ORD. N° : 2565
ANT. : PROYECTO DE ROTURA Y REPOSICIÓN DE PAVIMENTOS EN PLAZA PUNTA ANGAMOS, PLAZA MANUEL RODRIGUEZ Y EJE VICUÑA, ANTOFAGASTA.
MAT. : ENVÍA OBSERVACIONES A PROYECTO DE ROTURA Y REPOSICIÓN DE PAVIMENTOS DEL PROYECTO DISEÑO DE ARQUITECTURA DEFINITIVA Y ESPECIALIDADES BARRIO PUNTA ANGAMOS, ANTOFAGASTA, COMPUESTA POR PLAZA PUNTA ANGAMOS, PLAZA MANUEL RODRIGUEZ Y EJE VICUÑA, ANTOFAGASTA.
ADJ. : No hay adjunto

Antofagasta, 12 noviembre 2024

A : JUAN ALVARADO CASTILLO
INGENIERO CIVIL
DE : ROBINSON ESPEJO CHEPILLO
JEFE (S) DEPARTAMENTO TÉCNICO DE CONSTRUCCIONES Y URBANIZACIÓN.

2.2.2. DISEÑO GEOMÉTRICO

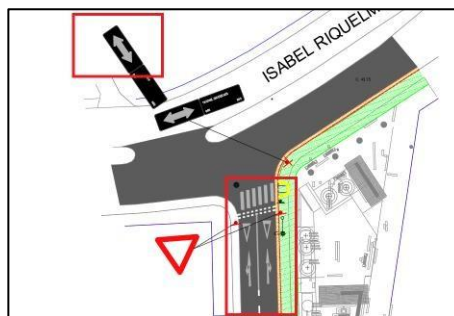
- 2.2.2.1. Acotar solera rebajada del dispositivo de rodado.

3.2. PLANOS

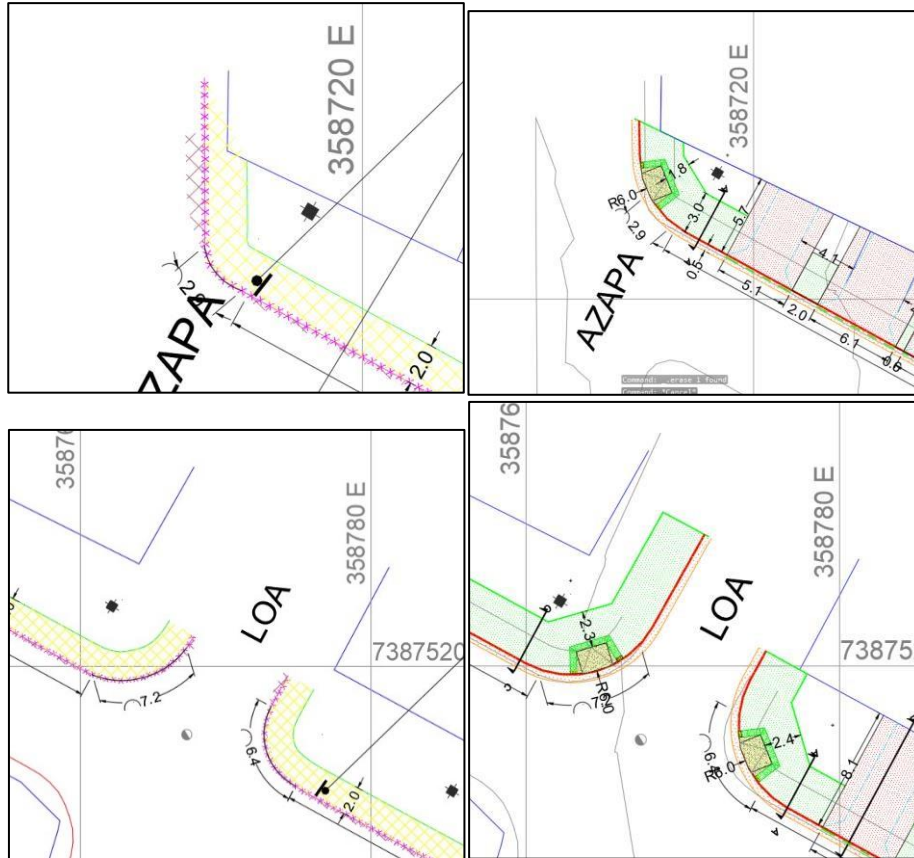
3.2.1.1. Acotar demolición de calzada (largo y ancho)

3.2.1.2. Conservar aquella señalética que no considera reponer.

3.2.2.1. Disposición de soleras retiradas no coincide con la disposición de las soleras proyectadas.
